改善箇所説明図

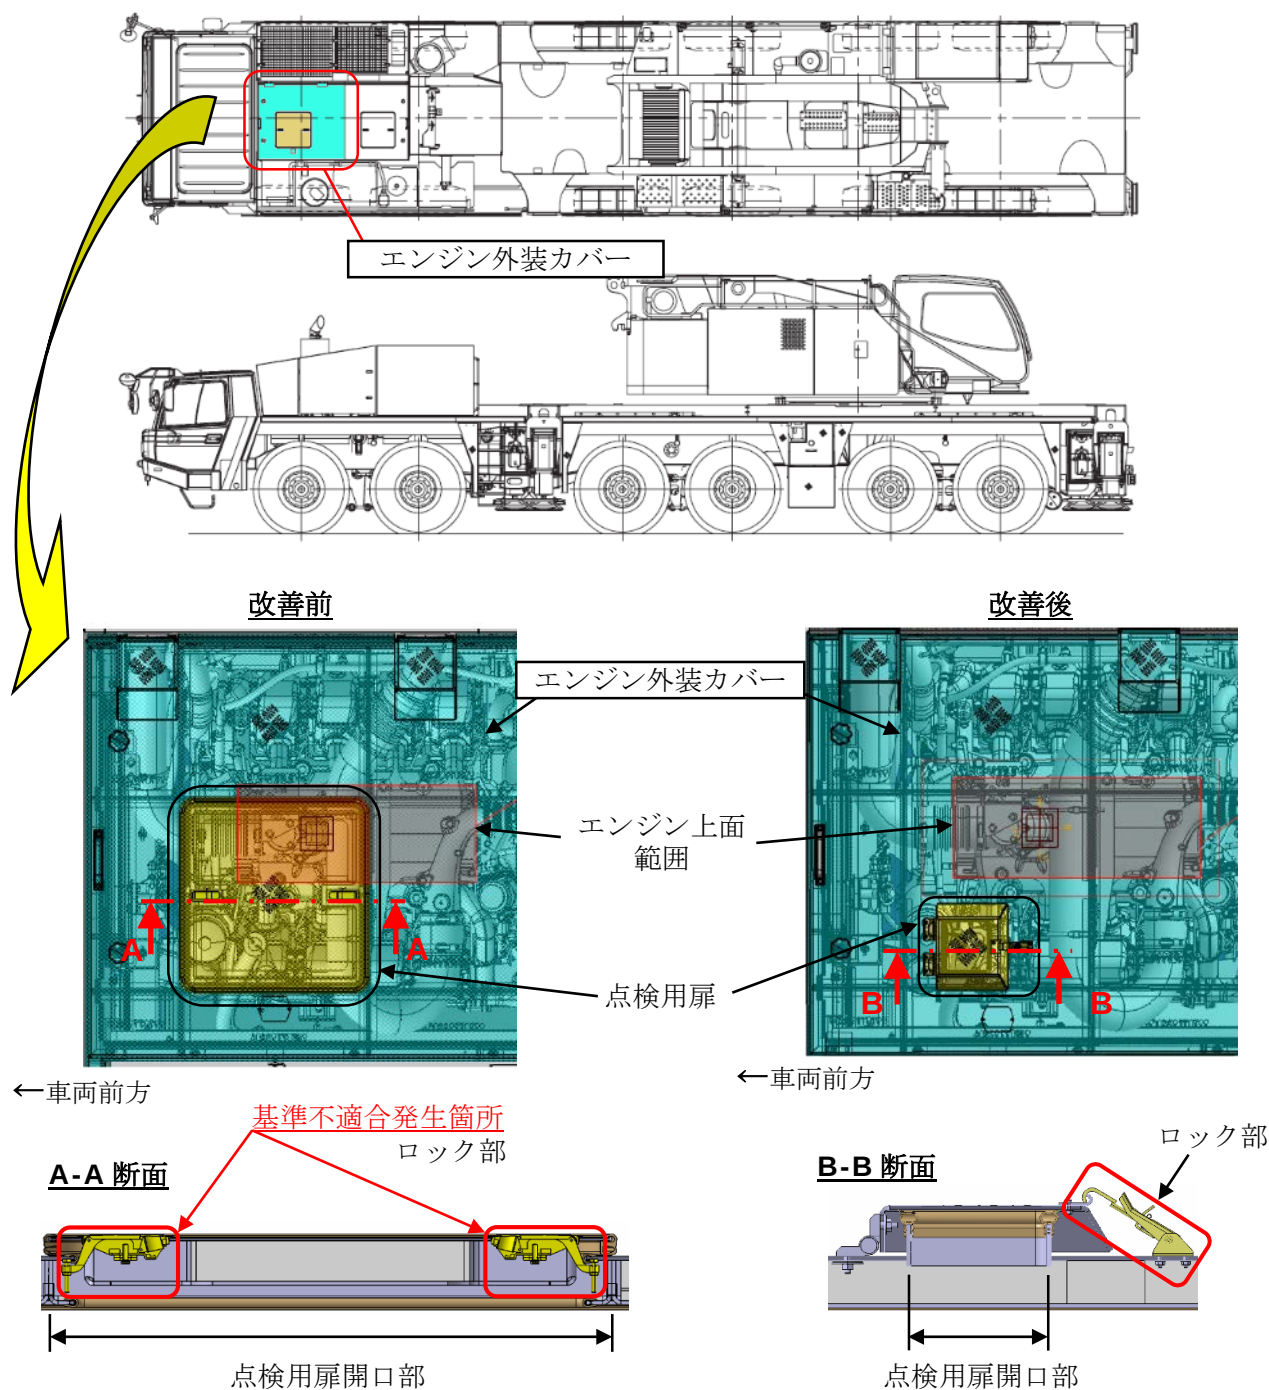
エンジン外装カバーにおいて、当該カバーに設置されている点検用扉ロック部の防水性が不十分なため、雨水等がエンジンルーム内へ浸入し、エンジン上面に溜まる場合がある。そのため、そのままの状態で使用を続けると、エンジン上面にある燃料配管が腐食し、最悪の場合、燃料が漏れるおそれがある。

全車両、エンジン外装カバーを対策品に交換する。なお、燃料配管を点検し、腐食が認められる場合は、燃料配管を新品に交換する。

識別：点検用扉の位置・形状で識別可能なため、特に識別は行なわない。
